嘉 磐 惠 文

樓 J 戶

# 客戶工程變更單

**J戶 建築平面圖(套上層樑)**

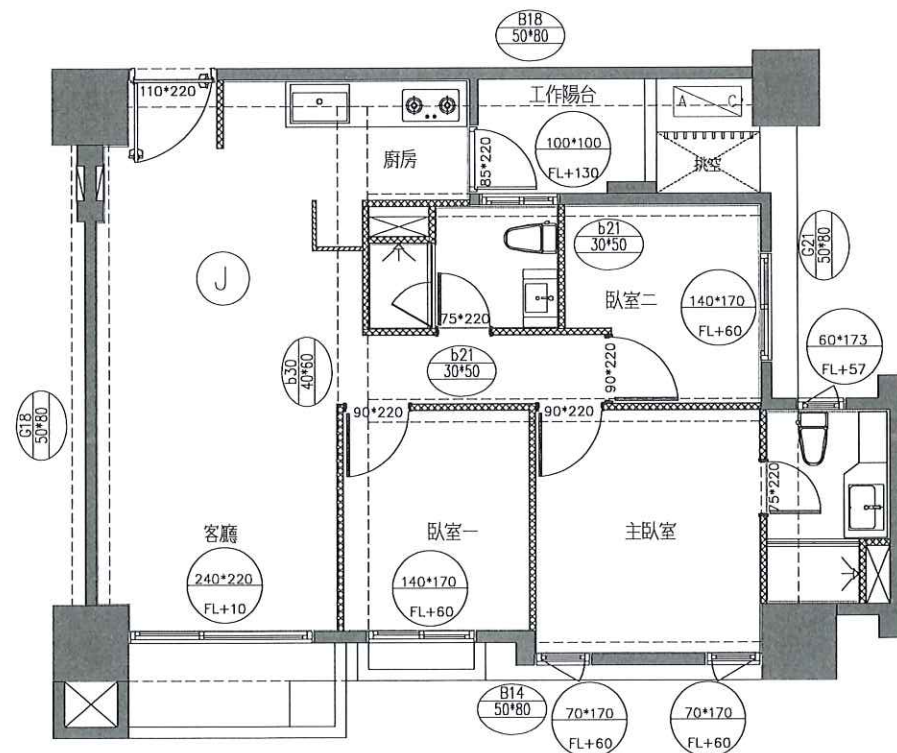
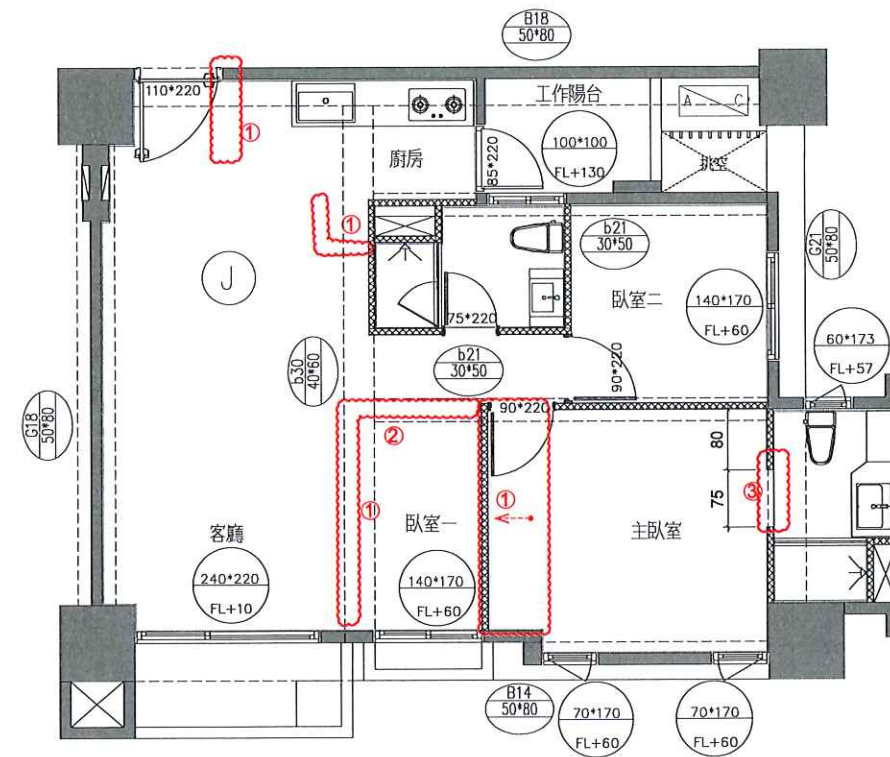
- 1.輕隔間、油漆範圍變更
- 2.臥室門框扇追減x1
- 3.浴室門框扇追減x1(保留門檻)
- 4.廚房水槽選色(灰)+下坎
- 5.廚房貼磚變更貼烤漆玻璃
- 6.電器櫃追減，設備點交
- 7.客浴換氣扇變更暖風機
- 8.新增暖風機220V迴路

J戶 地坪材質範圍示意平面圖

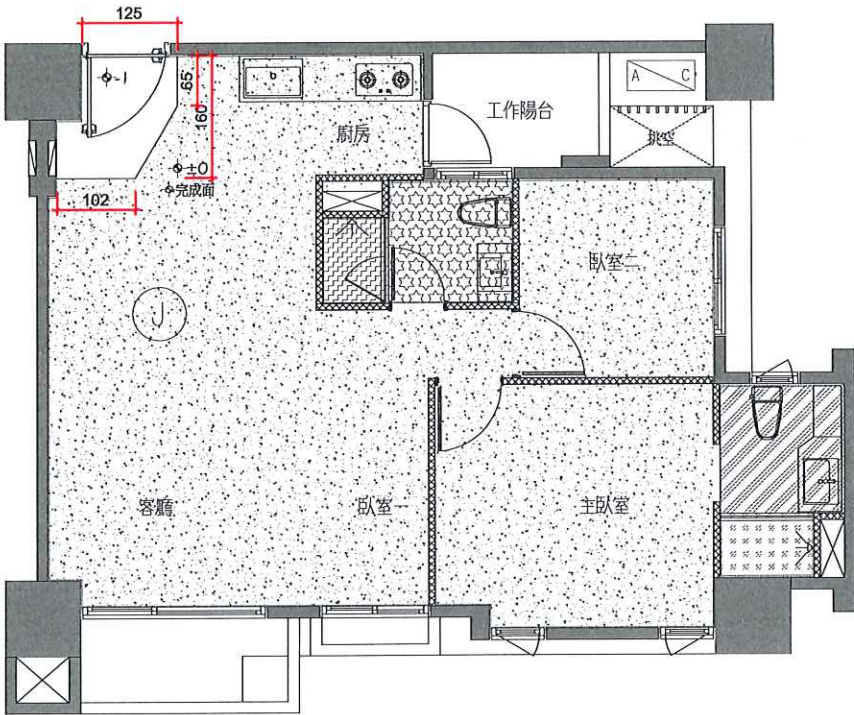
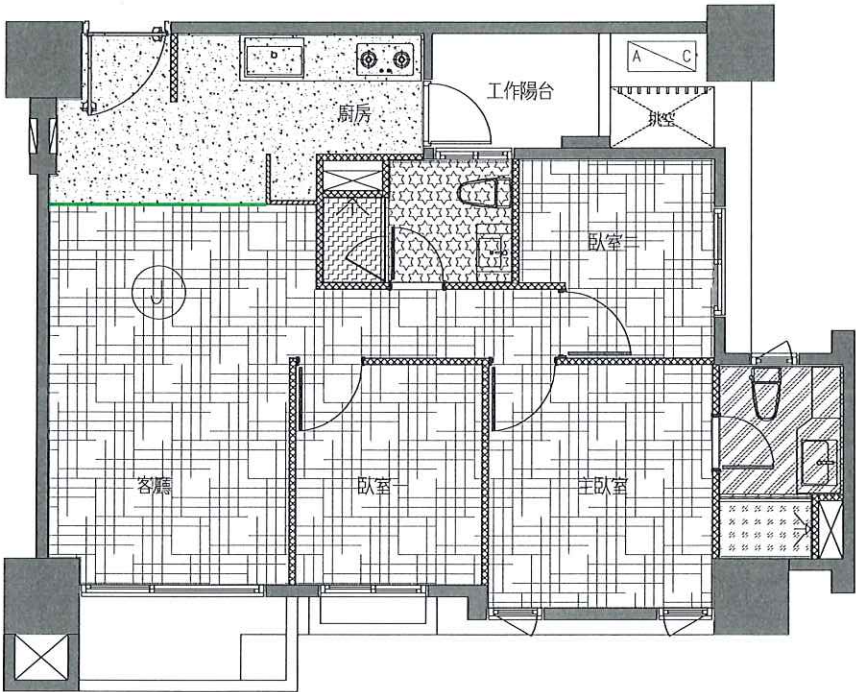
- 變更事項記錄：
- 1.室內木地板變更玄關廚房地磚
- a.室內木地板追減
- b.室內60\*120地磚追加
- c.室內降躁追加
- 2.玄關地磚範圍變更
- (入口處與完成面高差-1cm)

J 戶 天花板範圍示意平面圖(套上層樑)

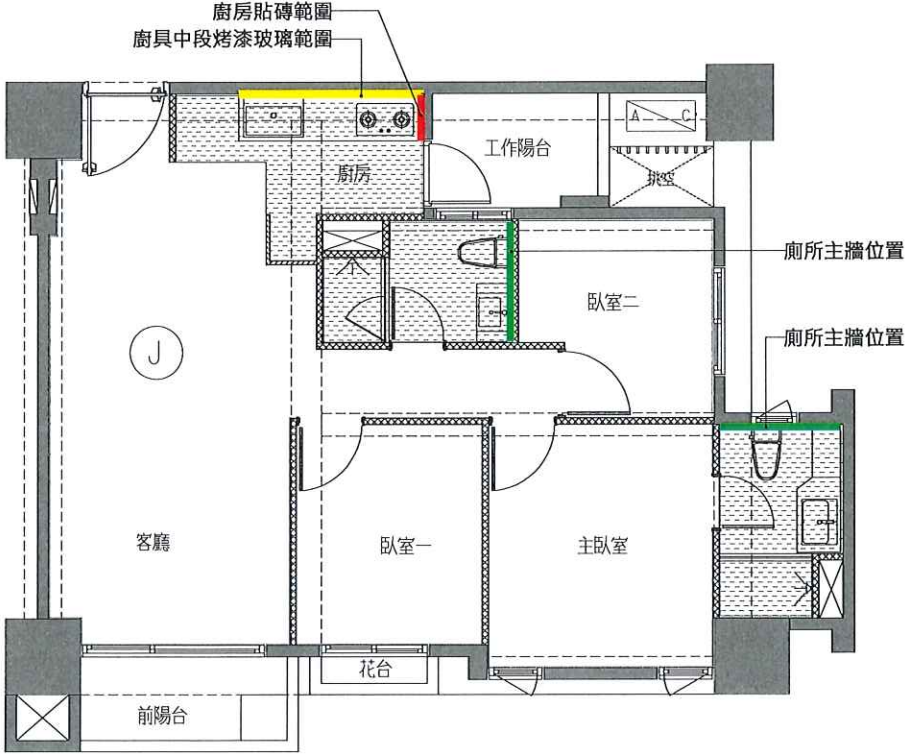
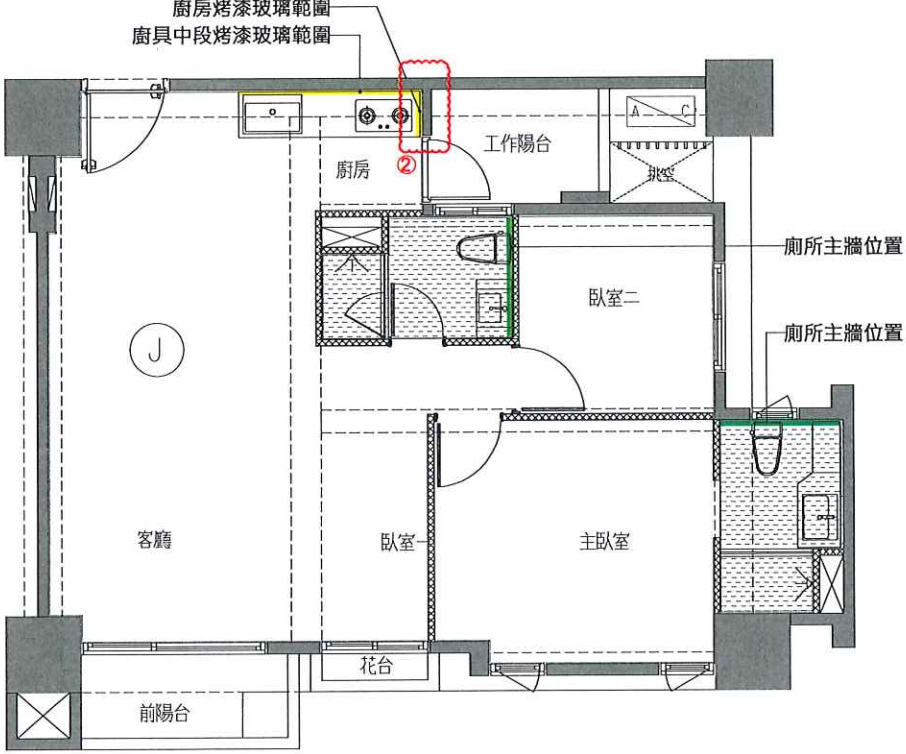
- 1.廚房天花板、立板、油漆追減
- 2.廚房貼磚變更貼烤漆玻璃
- 3.
- 4.

J戶 插座及弱電位置示意平面圖

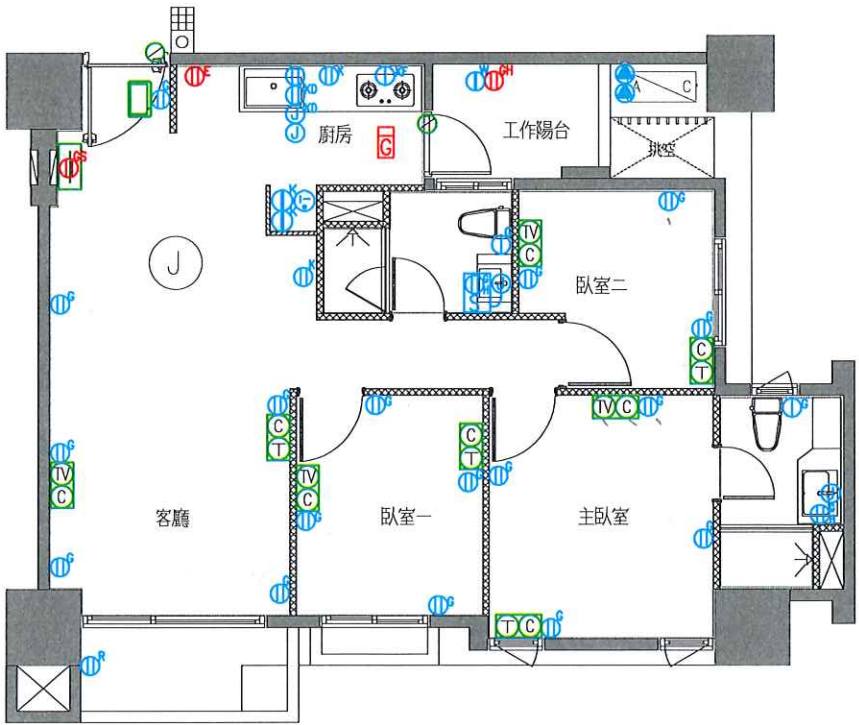
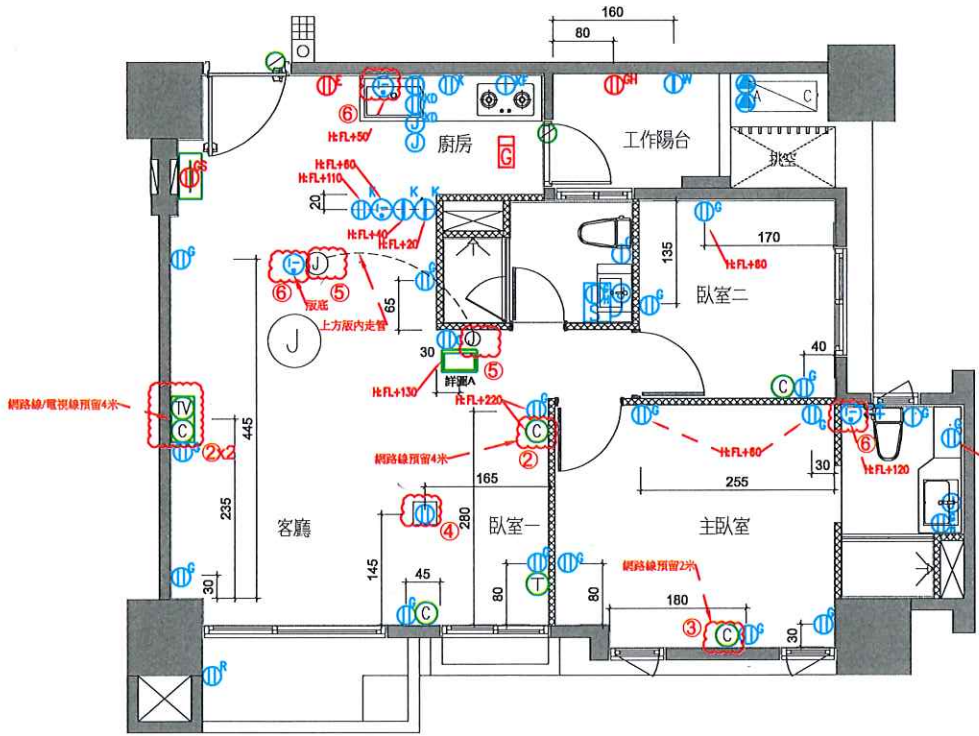
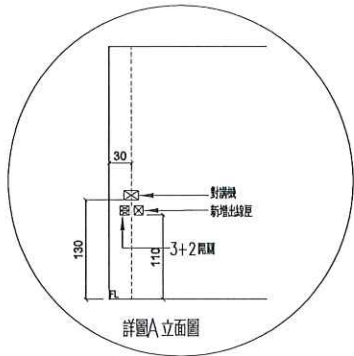
- 1.弱電數量變更
  - a.(TV)追減x3
  - b.(T)追減x3
  - c.(C)追減x3
- 2.預留線長4m追加 x3
- 3.預留線長2m追加 x1
- 4.地板插座追加x1
- 5.新增電源出線匣追加x2
- 6.新增220V專插追加x3

J戶 電燈開關及迴路示意圖(套上層樑)

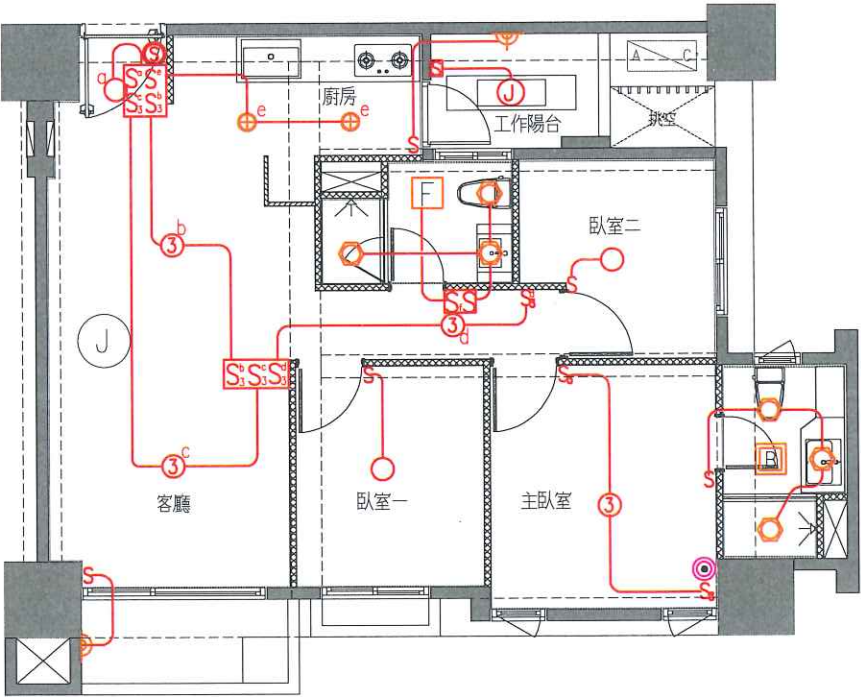
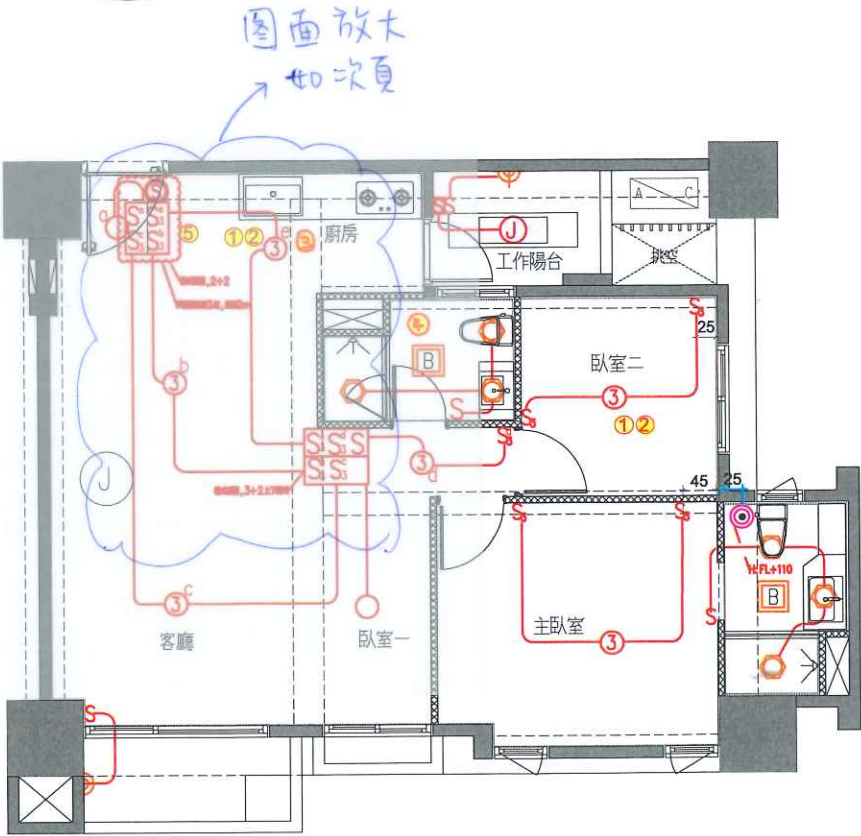
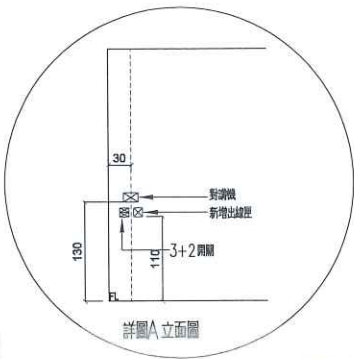
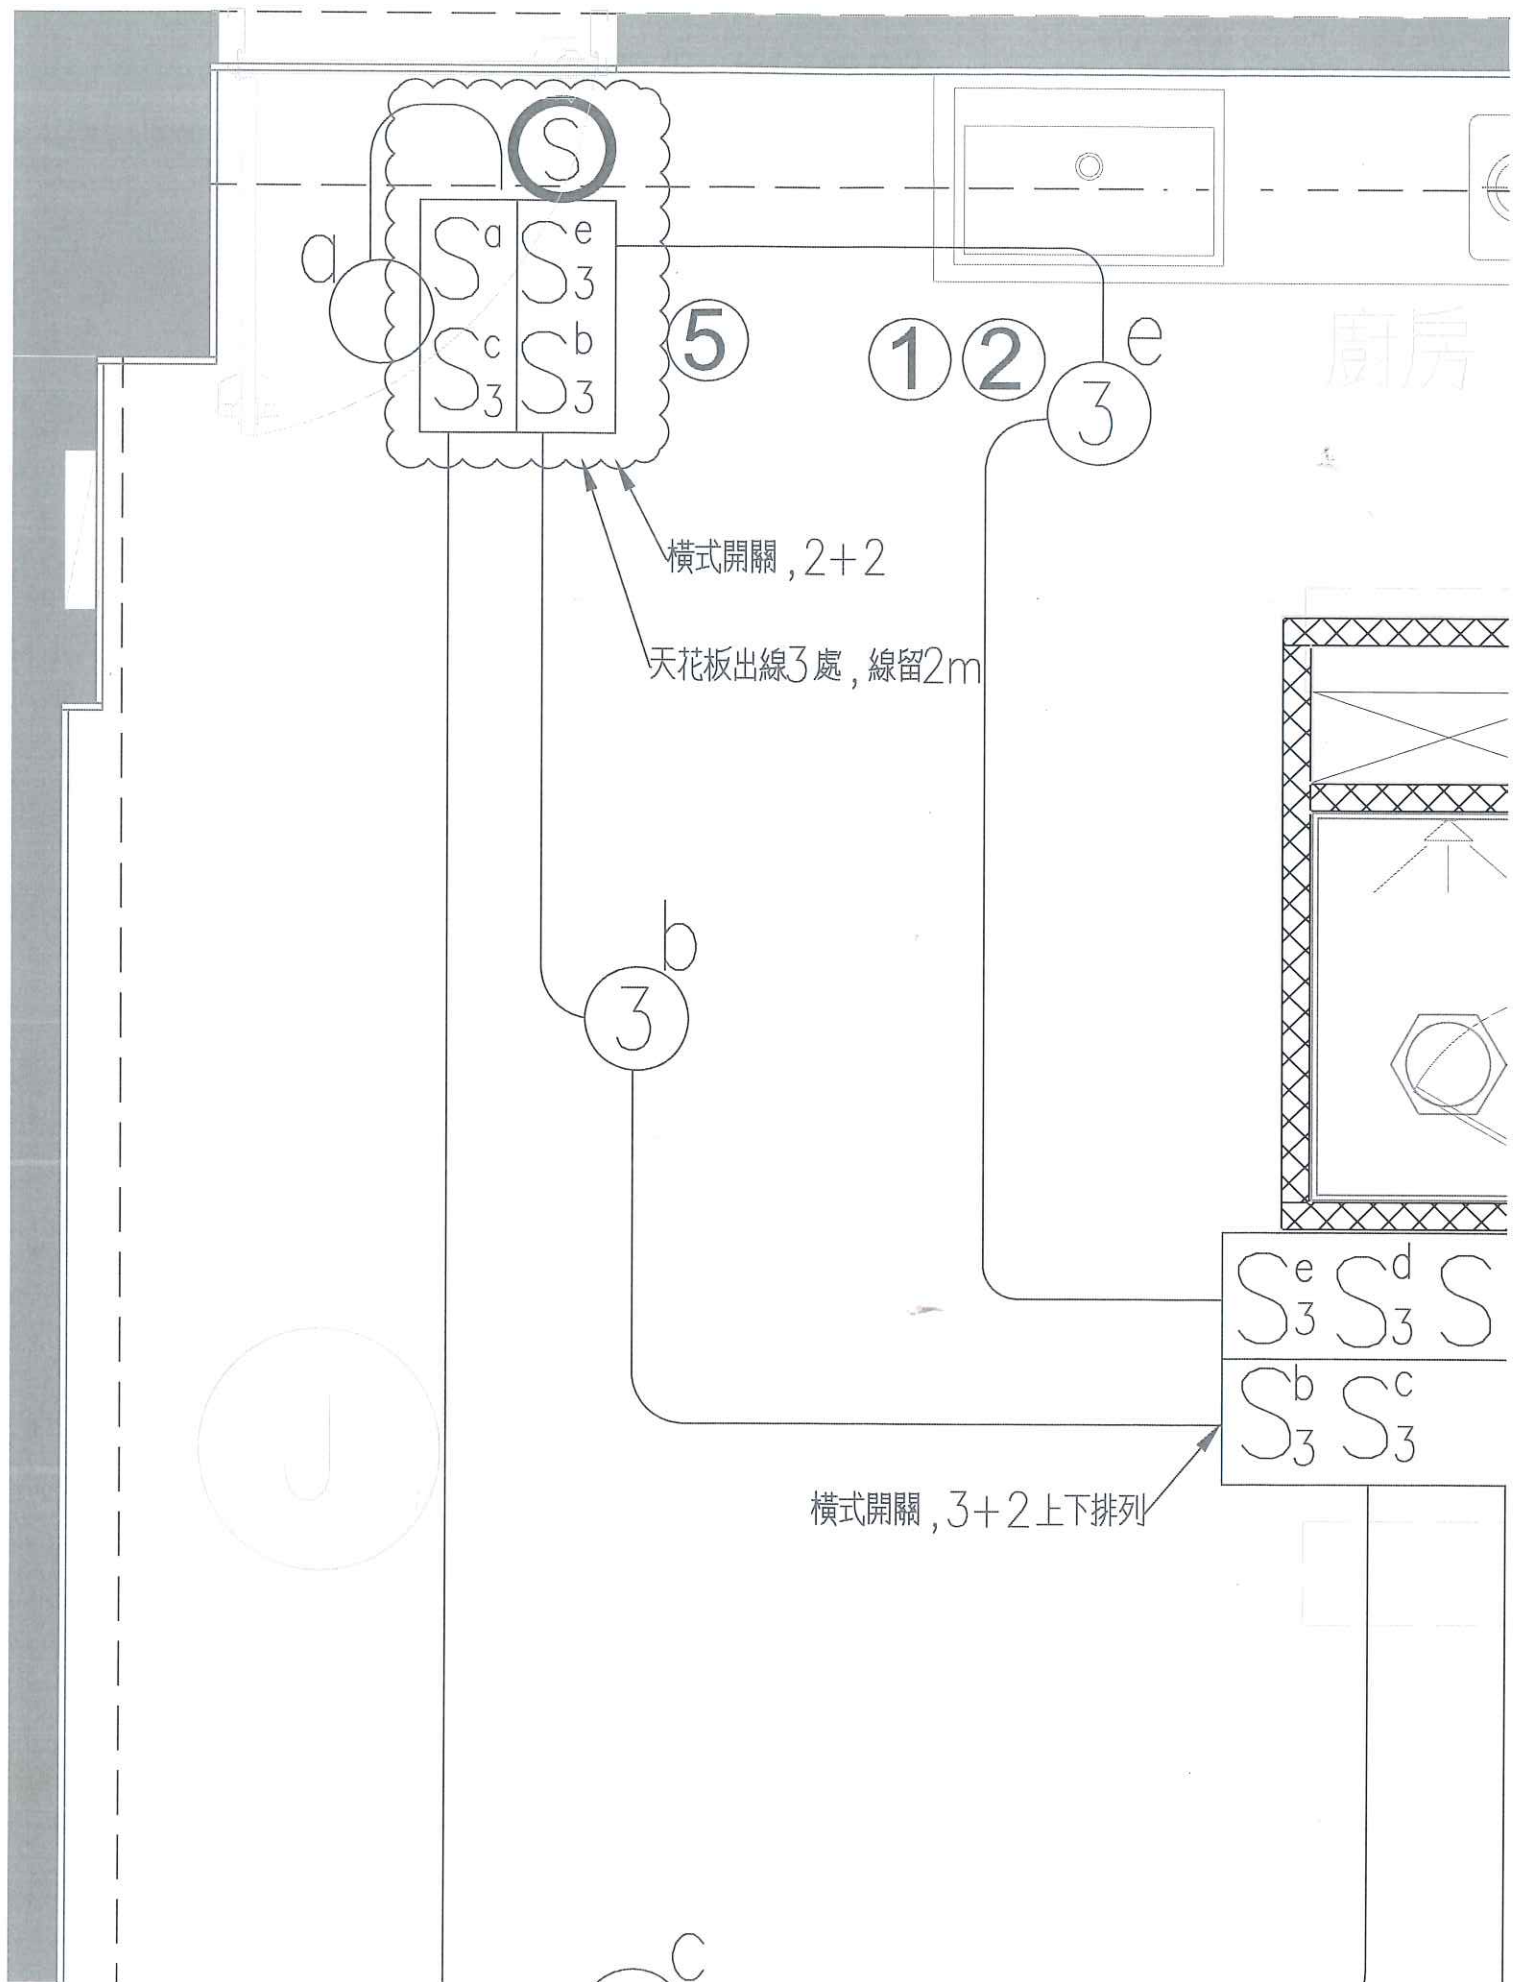
- 1.單切開關追減x2
- 2.雙切開關追加x2
- 3.廚房燈具追減x2
- 4.客浴抽風機升級為主浴暖風機
  - a.新增暖風機220V迴路
  - b.抽風機開關取消
- 5.預留線長2m追加 x3

※開關改橫式

※玄關客廳開關上下並排

※客廳開關高度如詳圖

J戶 給水示意平面圖

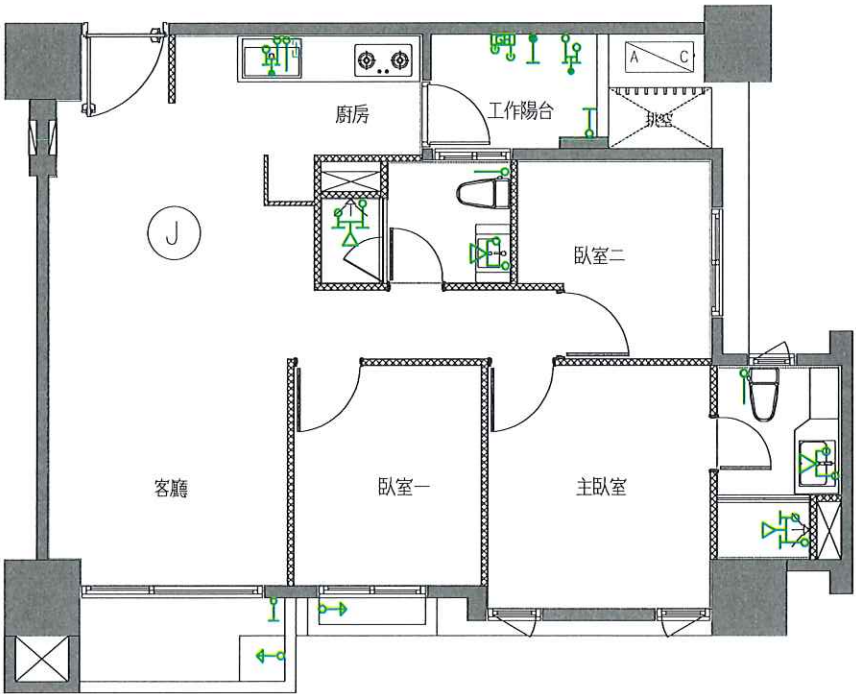
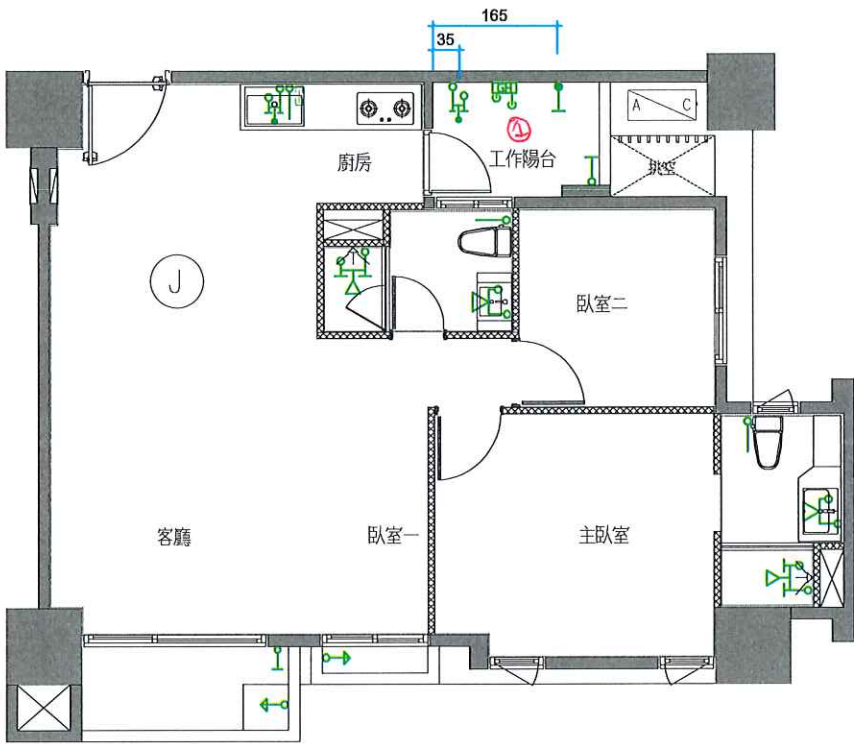
- 1.工作陽台給水位置調整
- 2.
- 3.
- 4.
